## 改善箇所説明図

### 基準不適合発生箇所

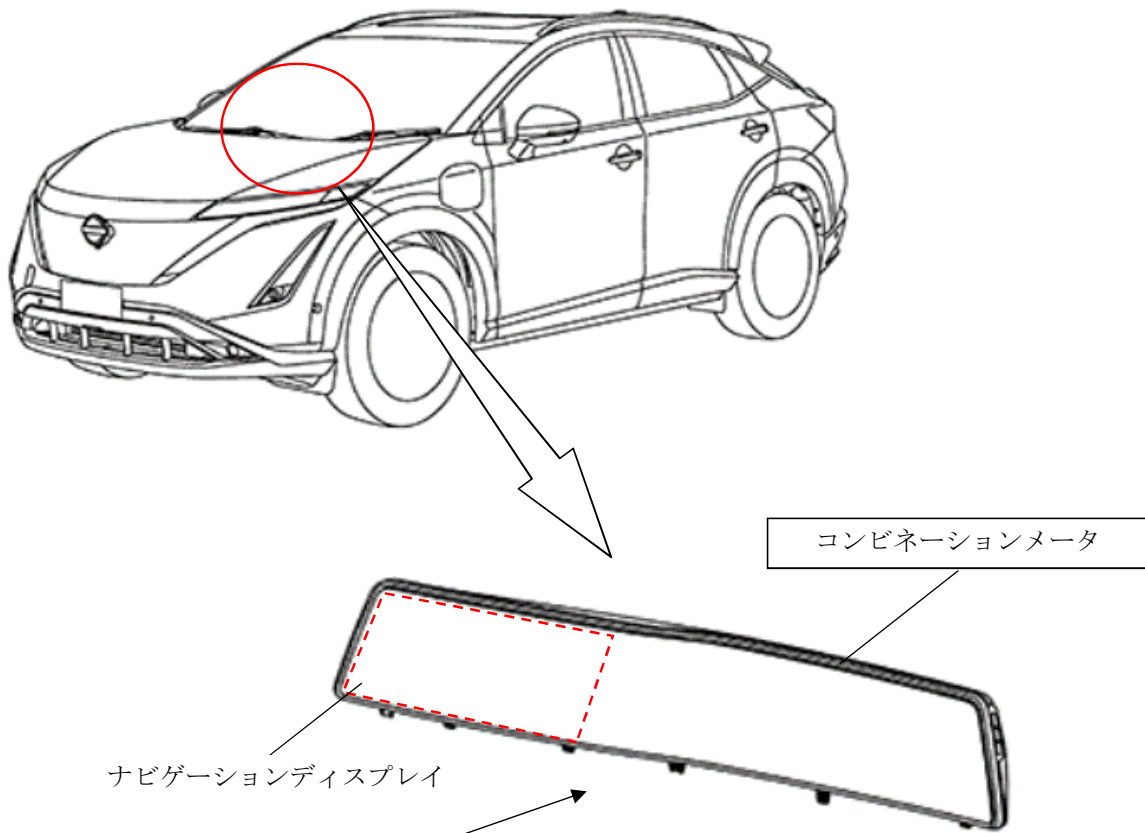
コンビネーションメータにおいて、メモリ制御プログラムの一部が不適切なため、グラフィックデータのメモリの一部を使用した場合に読み込み不可となる場合がある。この場合、次回走行時にメータが表示と非表示を繰り返し、速度計や各種警告灯など運転に必要な情報が確認できなくなるおそれがある。

全車両、当該コンビネーションメータのプログラムを修正する。

識別：改善済車両は、ナビゲーションディスプレイの設定画面に表示されるプログラムのバージョン部番 上5桁が「24809」以外であることにより識別する。

備考：一定の期間、無線で対策ソフトウェアを配信し、ナビゲーションディスプレイにて案内することで使用者・所有者にて書き換えを行う。なお前述によらない場合は、販売店にて対応する。
